桃園縣政府工務局 函

主旨：檢送102年1月30日召開桃園縣政府工務局102年度第1次法規
執行疑義研討會會議紀錄，請 查照。

桃園縣政府工務局建築法規疑義研討會 會議紀錄

一、案由：研商『桃園縣建造執照預審作業手冊(101.3.30)』條文，是否有不合理或滯礙難行之處，提請討論。

附件二-1

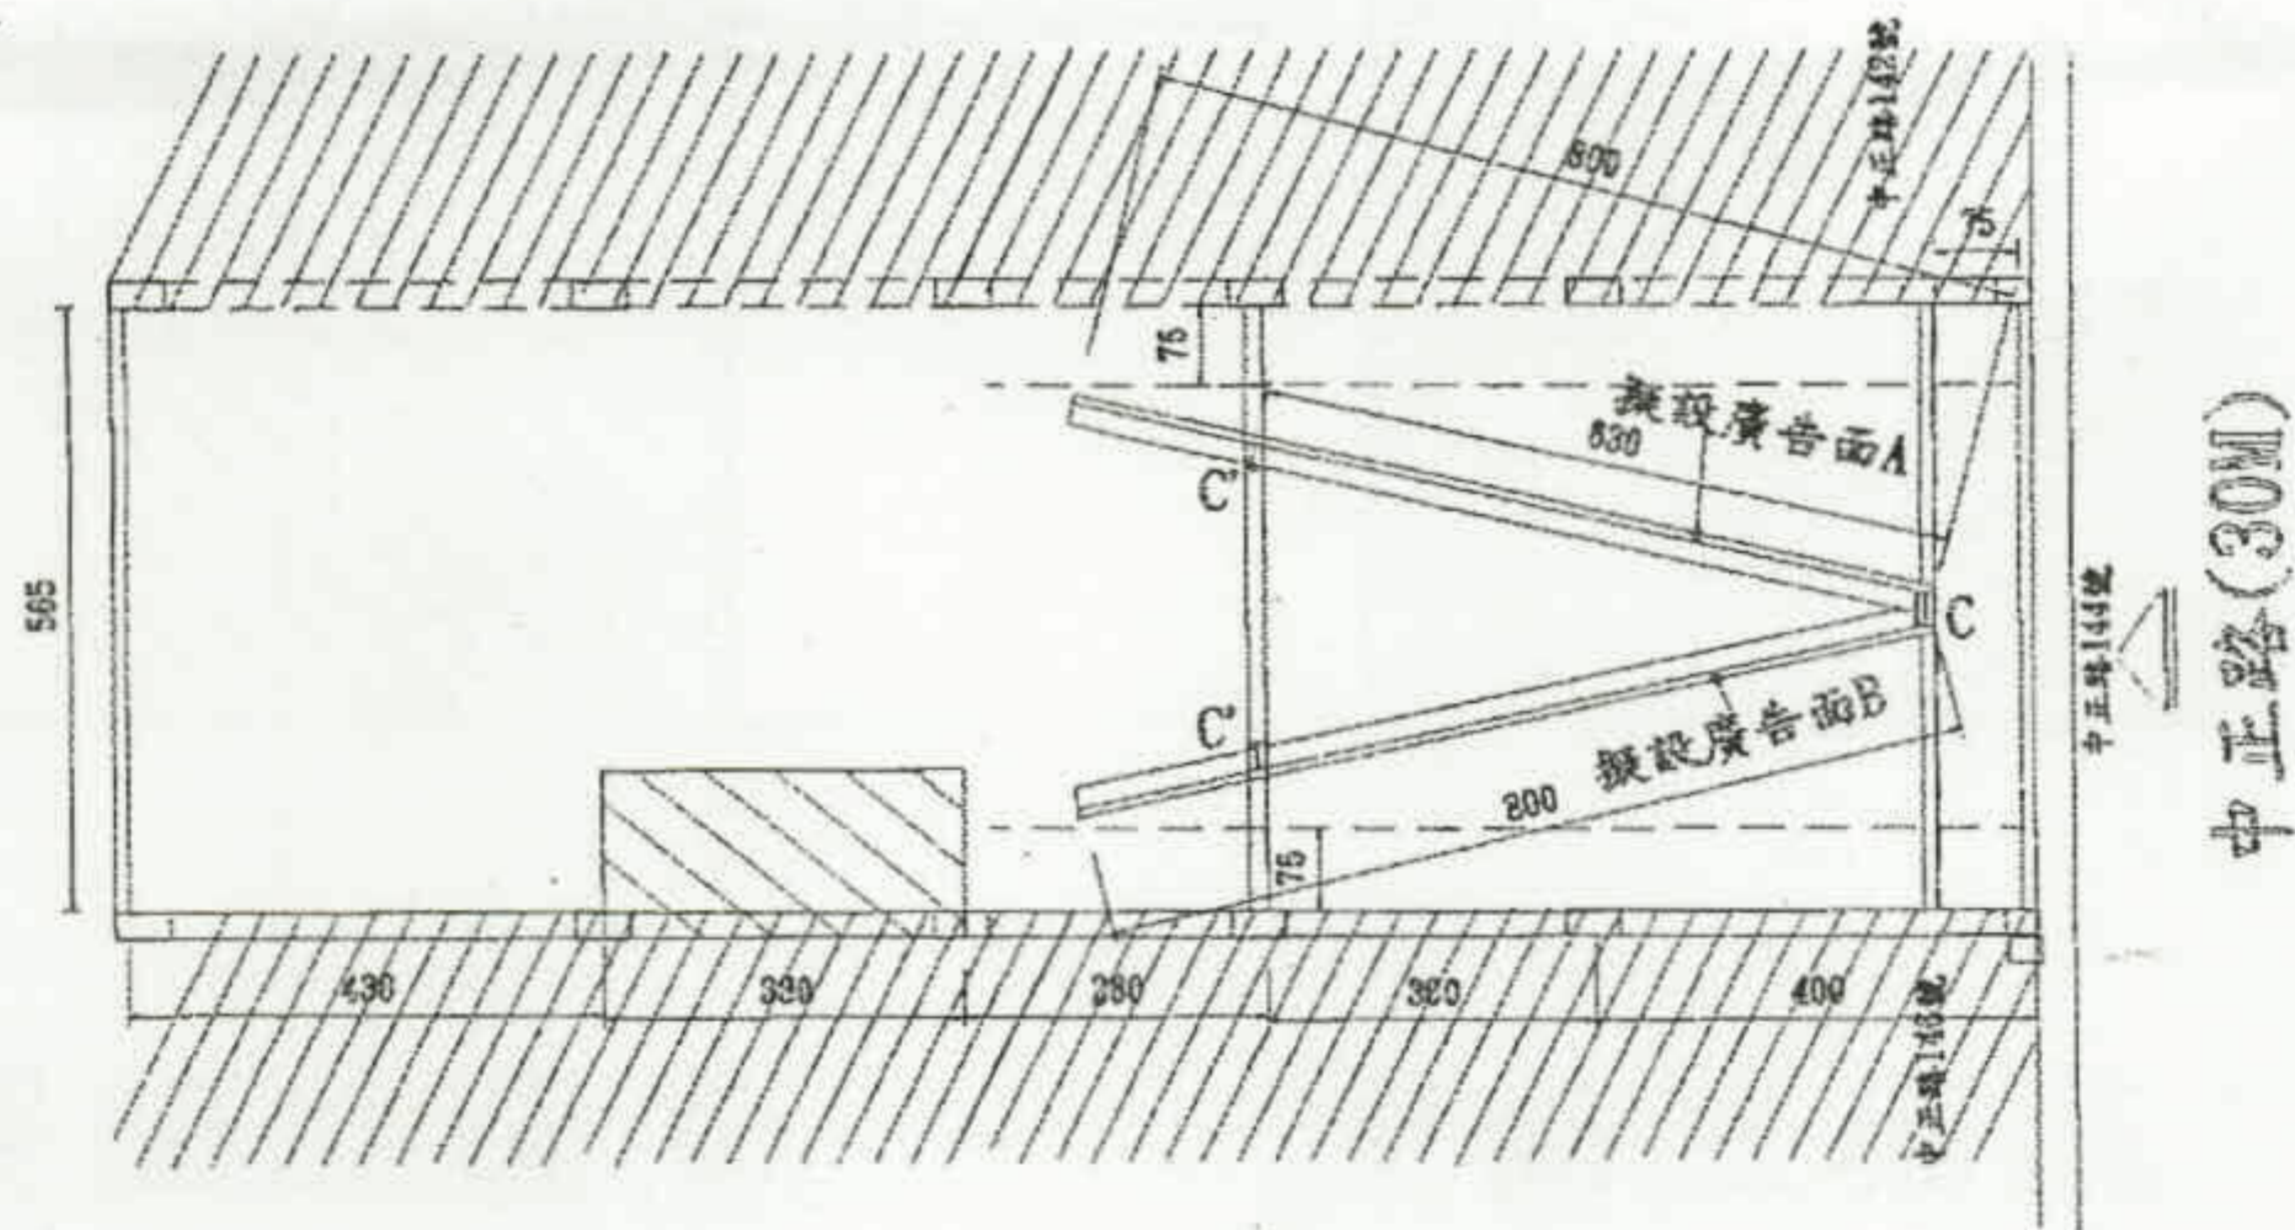
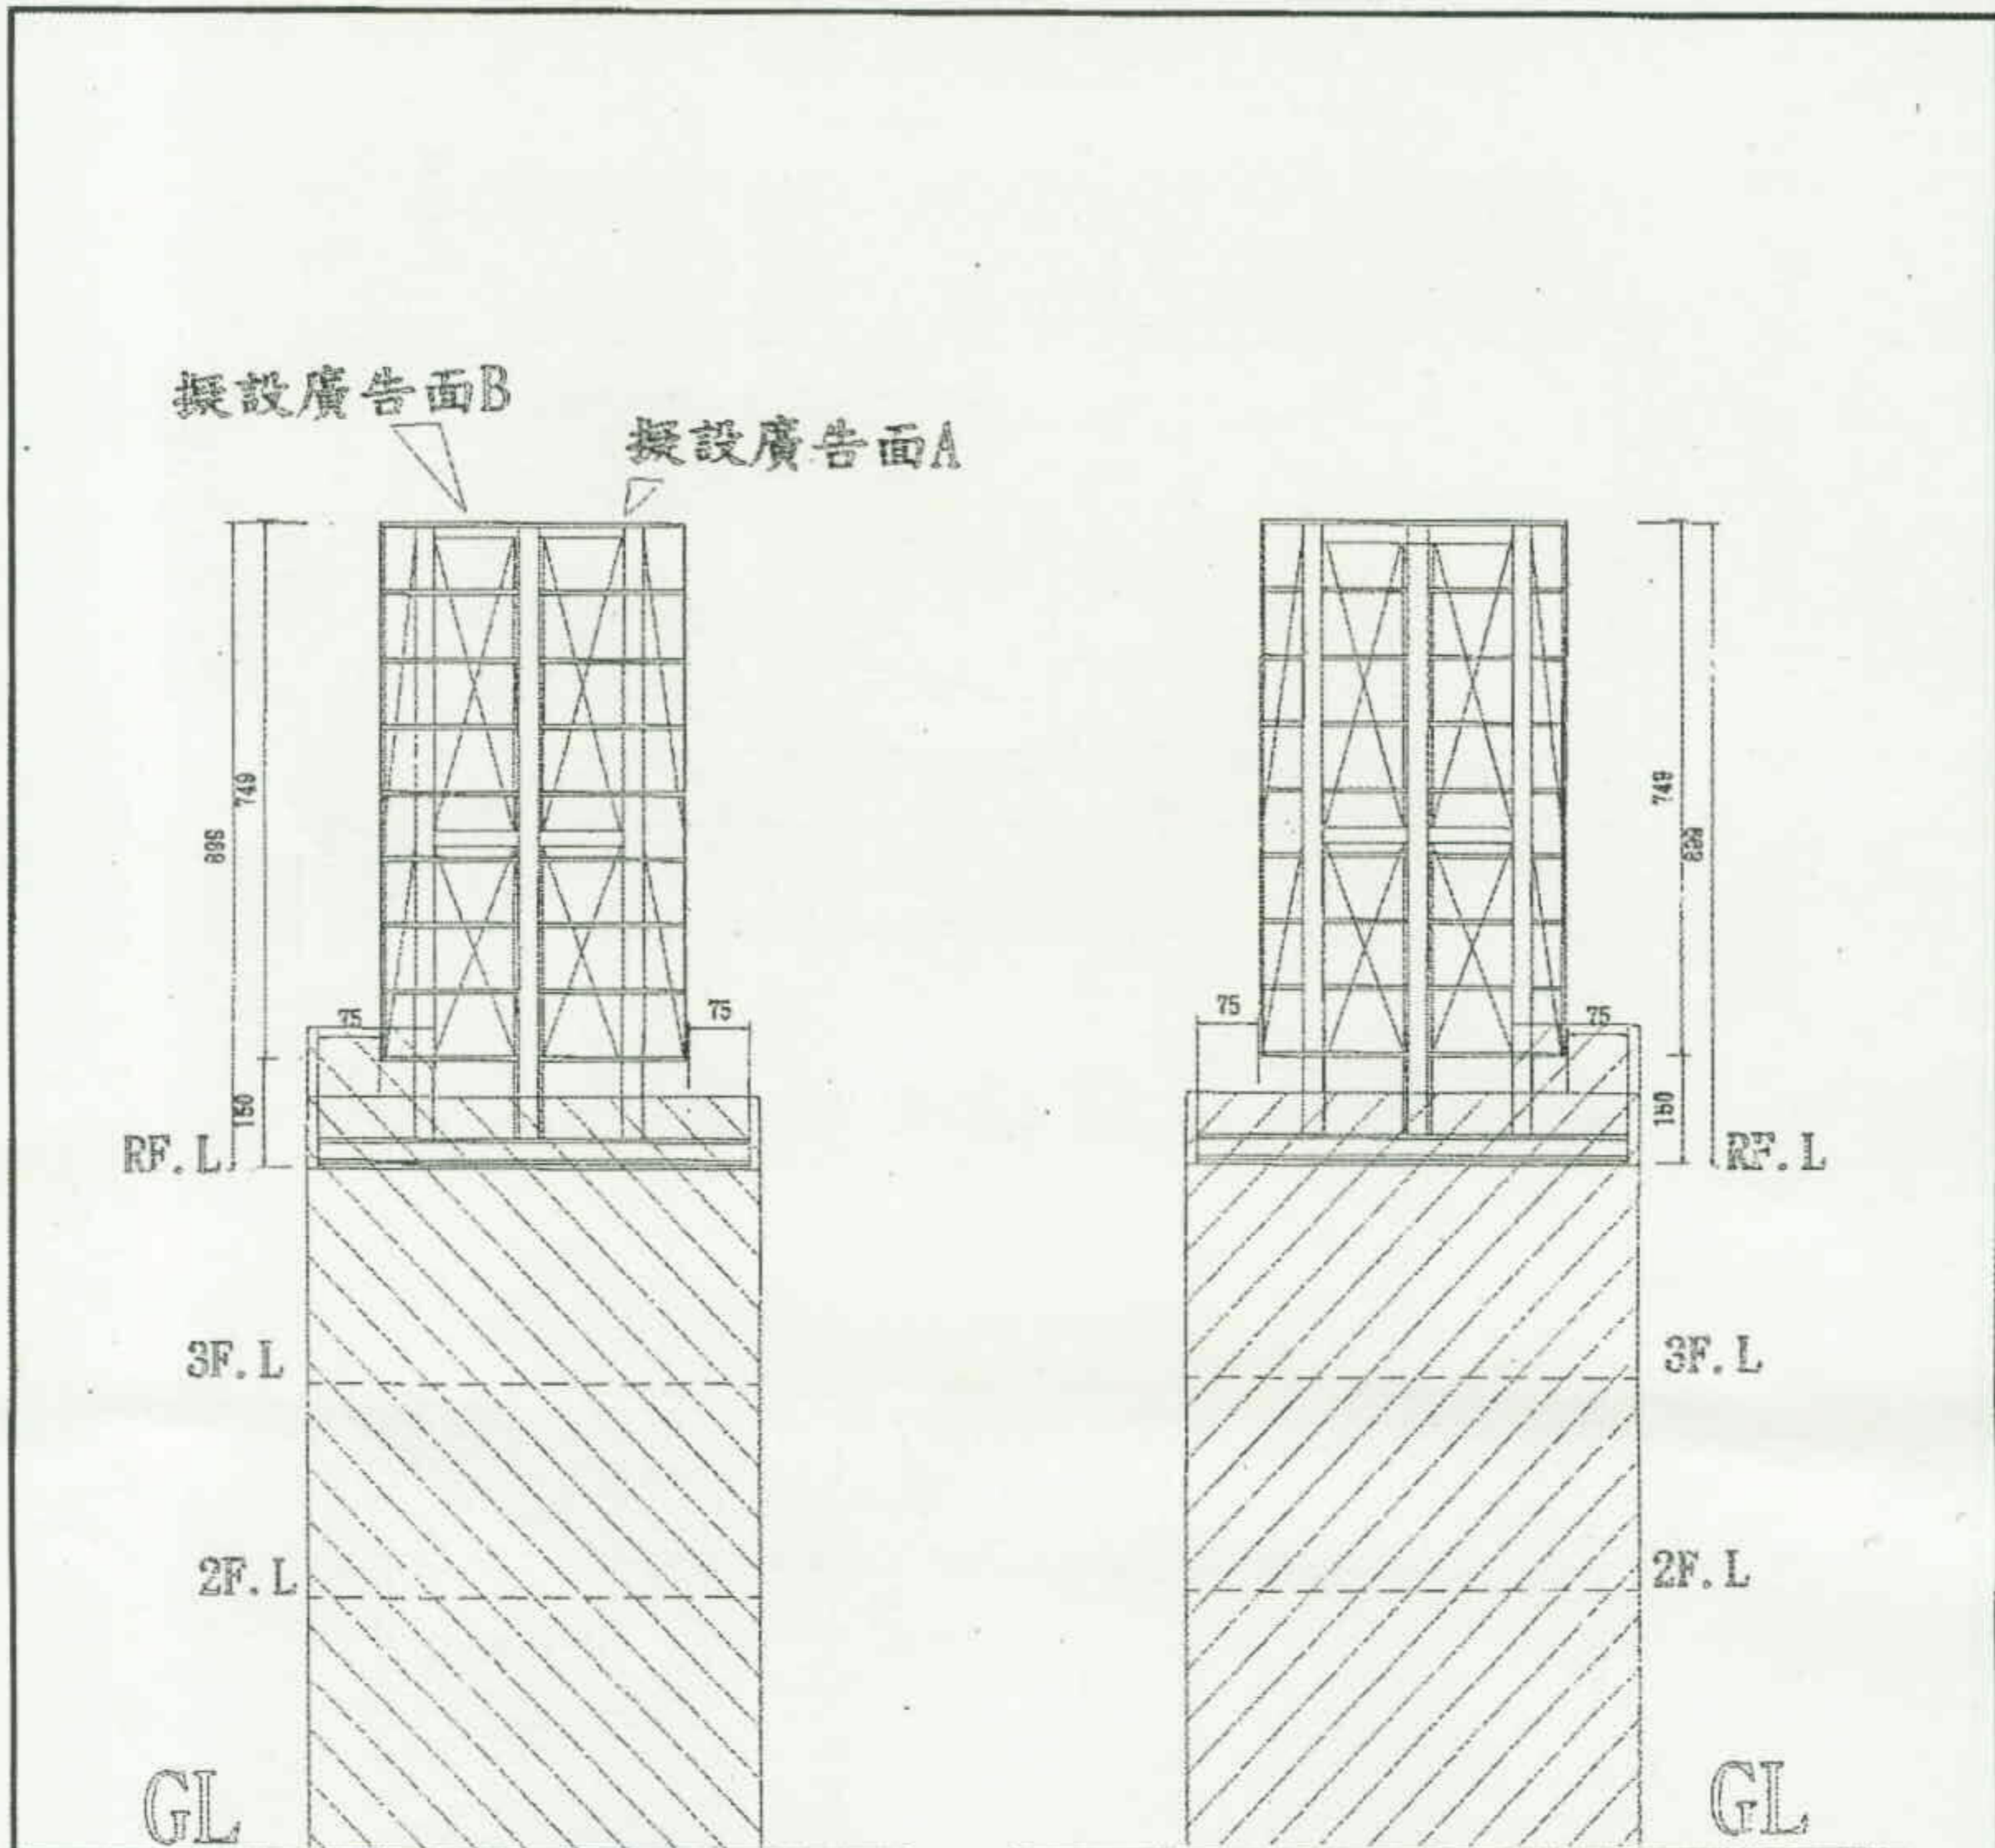
四、案由：有關屋頂廣告物，其廣告面應退縮 75 公分(建管課已有圖例)但在屋頂面為求屋面防水及滲漏水之關係通常於屋面放 H 型鋼至女兒牆兩側(以往均如此)固定，然後於上立 H 型鋼柱。如今主辦人要求退縮 75 公分處須淨空將使屋面因廣告物受損將易發生滲漏水現象，請准予依往例辦理(即結構梁 H 型鋼水平置於屋面不受 75 公分之限制延伸至女兒牆側然後於上立 H 型鋼柱。而廣告面均退縮 75 公分符合自治條例規定。(提案人：富榮建築師事務所)

決議：桃園縣廣告物管理自治條例已有規定，請依其規定辦理。
